**AVIS RELATIF À LA PROTECTION
CONTRE LES EVENTUELS EFFETS NOCIFS ET NUISANCES
PROVOQUÉS PAR LES RAYONNEMENTS NON IONISANTS
GÉNÉRÉS PAR DES ANTENNES ÉMETTRICES STATIONNAIRES**

Commune : MANAGE - Exploitant : TELENET GROUP

Référence exploitant : HT1830B

Rapport n° 3942 / 2024

Figure 1 : Vue en plan des lieux de séjour et des points de contrôle

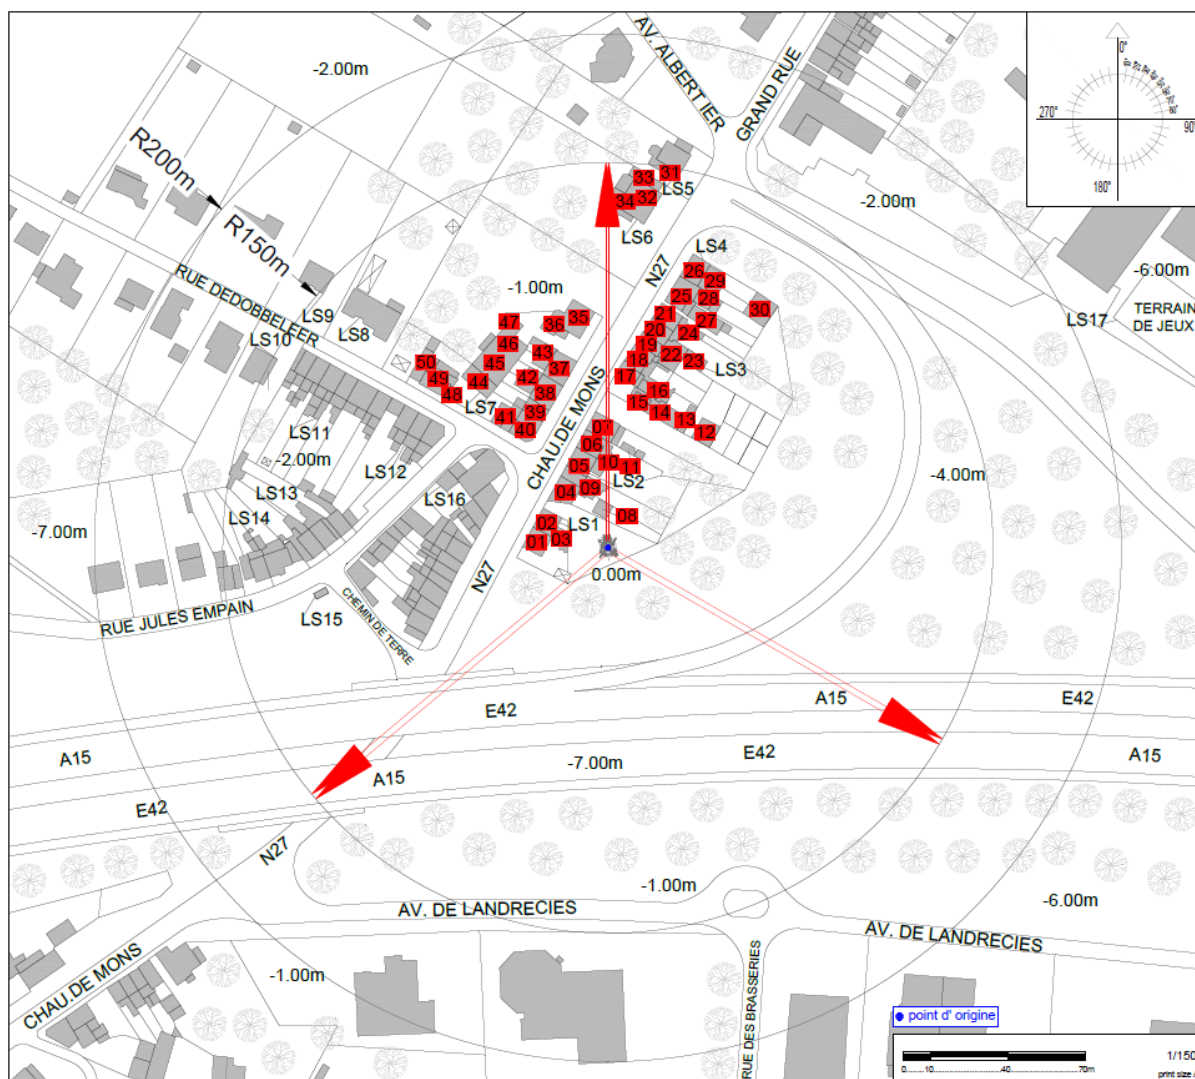
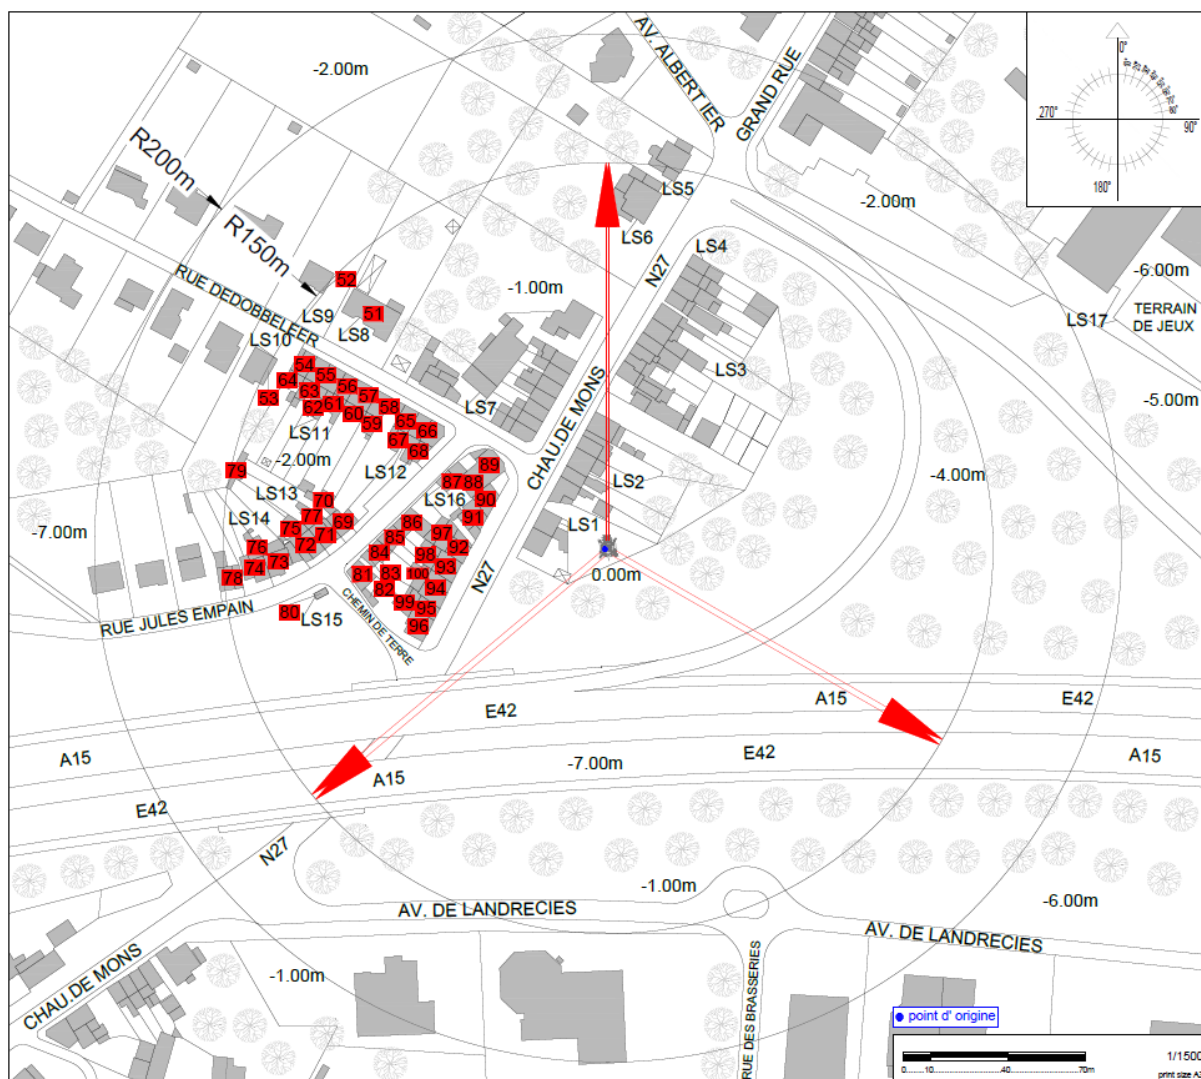
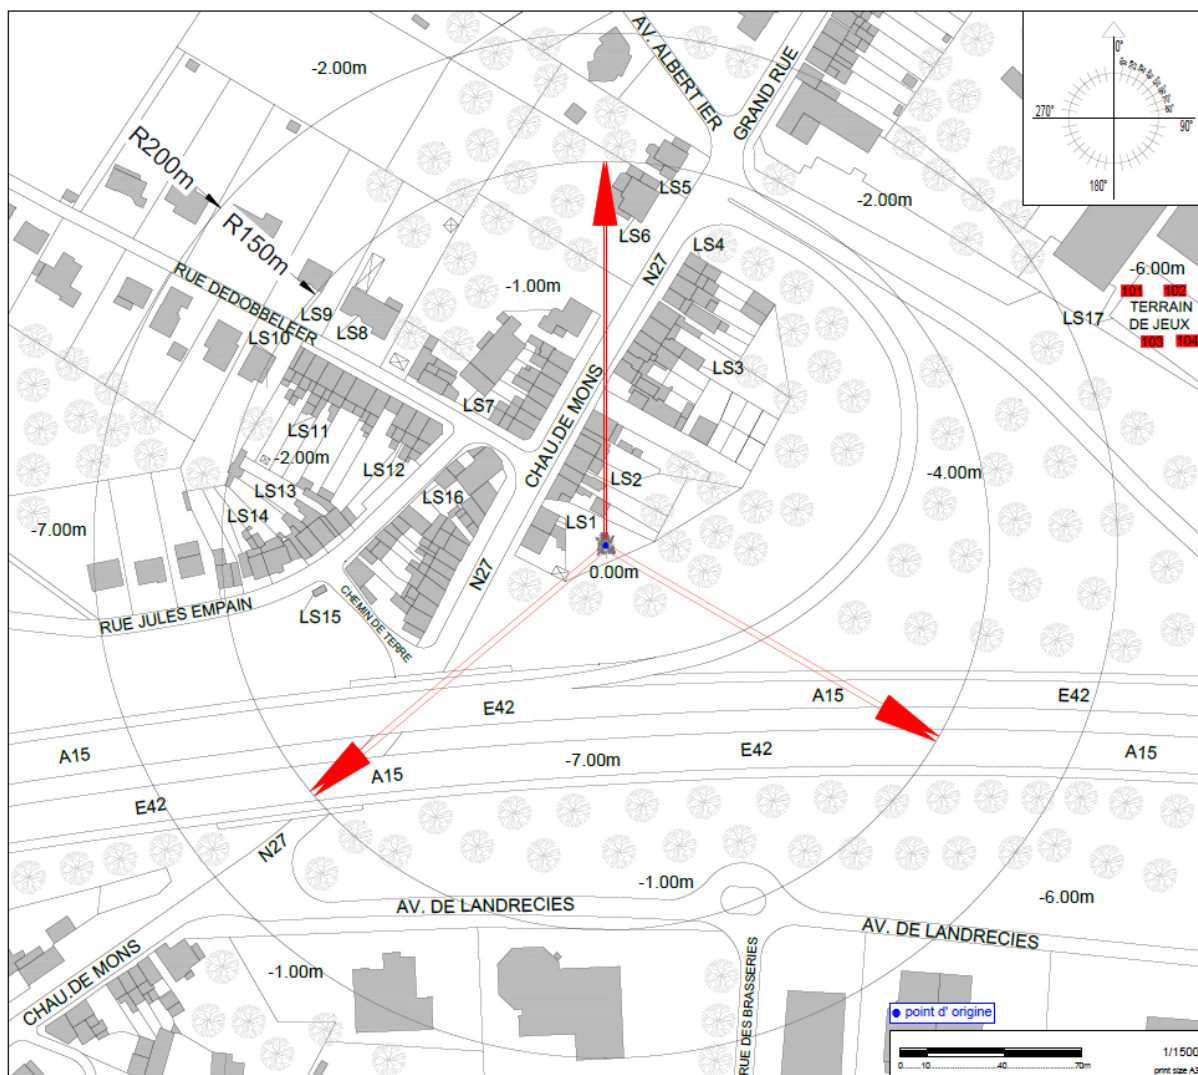
Les fréquences d'émission, la puissance rayonnée par chacune des antennes et leur gain permettent de déterminer le rayon de la zone à analyser. Tout dépassement de la limite par installation est exclu en dehors de cette zone. Le tableau 2 reprend les 35 LS² pour lesquels l'indice d'exposition est le plus élevé. Les différentes colonnes indiquent :

- le numéro du point de contrôle repris sur un des plans de la figure 1 ;
- le numéro du LS dans lequel se trouve le point de contrôle de la 1^{ère} colonne ;
- l'atténuation d'obstacle prise en compte pour le calcul de l'indice d'exposition dans le LS ;
- le résultat du calcul de l'indice d'exposition.

N° point de contrôle	LS	Atténuation (dB)	Indice d'exposition relatif à la limite par installation IE_i
35	LS7	3,0	0,766
36	LS7	3,0	0,743
19	LS3	3,0	0,710
37	LS7	3,0	0,698
96	LS16	3,0	0,674
20	LS3	3,0	0,654
21	LS3	3,0	0,629
25	LS4	3,0	0,527
26	LS4	3,0	0,434
18	LS3	3,0	0,430
47	LS7	3,0	0,412
38	LS7	3,0	0,362
29	LS4	3,0	0,350
95	LS16	3,0	0,348
32	LS6	3,0	0,342
34	LS6	3,0	0,341
46	LS7	3,0	0,326
28	LS4	3,0	0,315
33	LS6	3,0	0,292
71	LS13	3,0	0,291
31	LS5	3,0	0,286
17	LS3	3,0	0,286
69	LS13	3,0	0,279
49	LS7	3,0	0,278
30	LS4	3,0	0,276
72	LS13	3,0	0,274
73	LS14	3,0	0,258
80	LS15	3,0	0,248
27	LS4	3,0	0,237
74	LS14	3,0	0,236
78	LS14	3,0	0,218
45	LS7	3,0	0,216
76	LS14	3,0	0,207
75	LS13	3,0	0,201
77	LS13	3,0	0,180

En ce qui concerne les antennes de l'installation mentionnées dans le tableau 1, la distance maximale à laquelle la limite pourrait être atteinte, à l'extérieur, est égale à 133,8 m. S'il n'y a pas de LS à une distance inférieure, les antennes respectent forcément la limite d'immission.

Dans le cas des LS situés à l'intérieur des bâtiments, une atténuation d'obstacle est prise en compte et il en résulte que la distance maximale à laquelle la limite pourrait être atteinte se réduit à 94,8 m.

Les résultats de l'évaluation décrite au paragraphe 4 indiquent que les antennes émettrices stationnaires de l'installation faisant l'objet du présent avis ne produisent pas, dans un lieu de séjour, un rayonnement électromagnétique maximum supérieur aux limites fixées à l'article 4 du décret.

Figure 2 : Vue en plan des installations d'antennes dans un rayon de 300 mètres autour de l'installation faisant l'objet de la demande d'avis

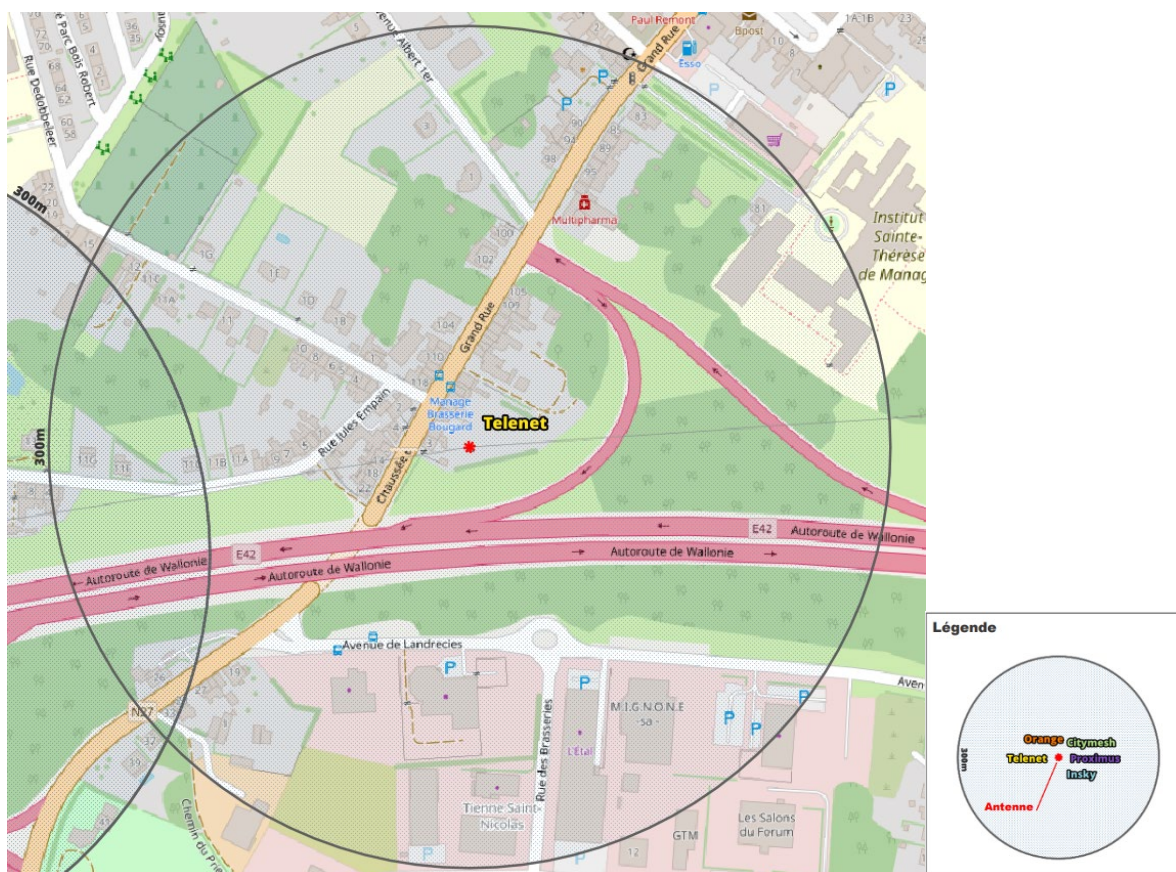
Le plan en projection verticale de la figure 2 indique la localisation des installations d'antennes émettrices stationnaires visées par le décret et situées dans un rayon de 300 mètres autour de l'installation référencée dans le paragraphe 2 et localisée au centre du cercle. Les données de localisation de ces antennes et les avis correspondant sont accessibles via le cadastre en ligne des antennes émettrices stationnaires⁸. Les installations prises en compte dans l'évaluation du respect de la limite cumulative sont les installations d'antennes émettrices déclarées en service par l'exploitant à la date du présent avis, à l'exception de l'installation référencée dans le paragraphe 2 et éventuellement d'autres installations ayant fait l'objet d'une demande d'avis à la même date et qui sont situées à l'intérieur de la zone de 300 mètres de rayon.

- il y a au plus 4 installations d'antennes émettrices stationnaires présentes dans la zone d'évaluation de 300 mètres de rayon représentée dans la figure 2, y inclus l'installation référencée dans le paragraphe 2 : la limite cumulative définie à l'article 4, §2 du décret est

nécessairement respectée dans les lieux de séjour à l'intérieur de la zone d'évaluation de 300 mètres de rayon ;

- b) il y a exactement 5 installations d'antennes émettrices stationnaires présentes dans la zone d'évaluation de 300 mètres de rayon représentée dans la figure 2, y inclus l'installation référencée dans le paragraphe 2 et il existe, pour 3 ou 4 de ces installations, un avis attestant le respect de la limite abrogée de 3 V/m : la limite cumulative définie à l'article 4, §2 du décret est nécessairement respectée dans les lieux de séjour à l'intérieur de la zone d'évaluation de 300 mètres de rayon ;

- c) dans tous les autres cas, il a été vérifié que la limite cumulative définie à l'article 4, §2 du décret n'est pas dépassée dans les lieux de séjour sur base du nombre d'installations localisées dans la zone d'évaluation de 300 mètres de rayon représentée dans la figure 2, de leur localisation ainsi que des données inscrites dans la figure 1 et au paragraphe 4 du présent avis et dans les avis attestant le respect de la limite par installation ou de la limite abrogée de 3 V/m relatifs aux autres installations reprises dans la figure 2.

Compte tenu des considérations ci-dessus, il apparaît que l'intensité du rayonnement électromagnétique généré, dans les lieux de séjour situés dans un rayon de 300 mètres autour de l'installation référencée dans le paragraphe 2, par l'ensemble des antennes émettrices stationnaires de l'ensemble des exploitants du même site d'antennes émettrices stationnaires respecte la limite fixée à l'article 4, § 2 du décret.
